Złocieniec, dnia 31.03.2017r.

ZAWIADOMIENIE

**Dotyczy postępowania o udzielenie zamówienia publicznego na wykonanie robót
budowlanych pn. „Modernizacja oczyszczalni ścieków w Złocieniu – Wodnik”.**

Rys nr 22 komora rozdziału Ob. nr 35

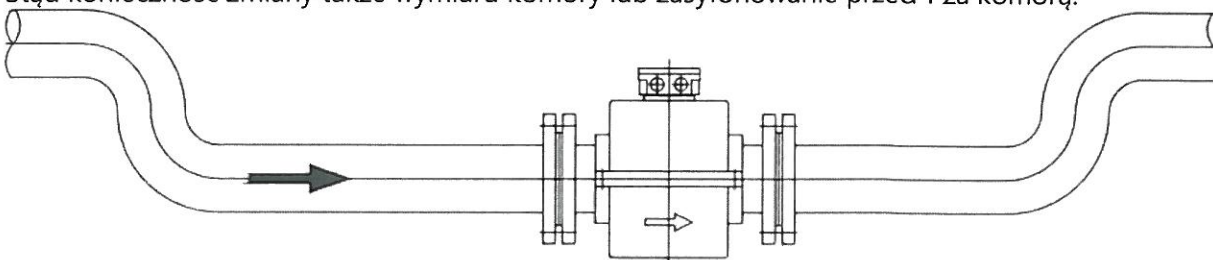
Brak jest równomiernego rozdziału ścieków na dwa oddzielne ciągi reaktora, brak jest opomiarowania przepływu na 4 rurociągach od komory rozdziału Ob. 35 $\varnothing$ 315 PVC. Brak jest sterowania otwarciem zastawek kanałowych ZK 35.1 ÷ ZK 35.4 (w ściekach nie będzie można określić stopnia ich otwarcia a ich całkowite otwarcie spowoduje zwiększony napływ na bliższy ciąg technologiczny reaktora).

W związku z wymogiem osiągnięcia efektu ekologicznego po rozruchu przez Wykonawcę, wnosimy o podanie przez Projektanta sposobu sterowania przepływem ścieków z komory rozdziału Ob. 36 do komory predenitryfikacji Ob. 36.1 i 36.2 oraz obiegiem omijającym obiekty 36.1 i 36.2.

Przedstawione na rys 19 i 22 obecne rozwiązanie spowoduje nierównomierność obciążenia 2 niezależnie pracujących ciągów technologicznych i duże wahania w ilości redukcji zanieczyszczeń w tym wymaganej pozwoleniem wodno-prawnym redukcji azotu ogólnego Nog (i N_0_3). W tej sytuacji bez opomiarowania dopływu Wykonawca nie może gwarantować stałego efektu ekologicznego oczyszczania ścieków. Prosimy o odpowiedź i rozwiązanie tego problemu przez Projektanta. Zasuwy ZK 35.1 ,2,3,4 Rys 22 Komora rozdziału Ob. nr 35, powinny być zdaniem Wykonawcy, wyposażone w napędy ze z dala czynnym sterowaniem ze sterowni i regulowane na podstawie przepływomierzy na rurach $\varnothing$ 315 (których nie ma) dla opomiarowania równomierności przepływów na 2 części reaktora biologicznego.

Odpowiedź na pytania 1, 2, 3: Dokumentacja projektowa zawiera wytyczne dla wykonania robót budowlanych. Zmiany np. w zakresie rozwiązań rozkładu powietrza do reaktorów, średnic rurociągów, zastosowanej armatury są dopuszczalne i mają być zgodne z obecnie obowiązującymi przepisami. Po stronie Wykonawcy jest sporządzenie rysunków wykonawczych i uzupełnień do modyfikowanych rozwiązań. Za poprawne działanie systemu odpowiada Wykonawca.

Zamawiający dopuszcza na etapie realizacji robót rozwiązania zamienne oraz konieczność poprawiania błędów w dokumentacji projektowej w ramach umowy na pełnienie nadzoru autorskiego. Wówczas Inżynier Kontraktu i Zamawiający będzie postępował zgodnie z klauzulą 13 SWK *Zmiany i Korekty*.
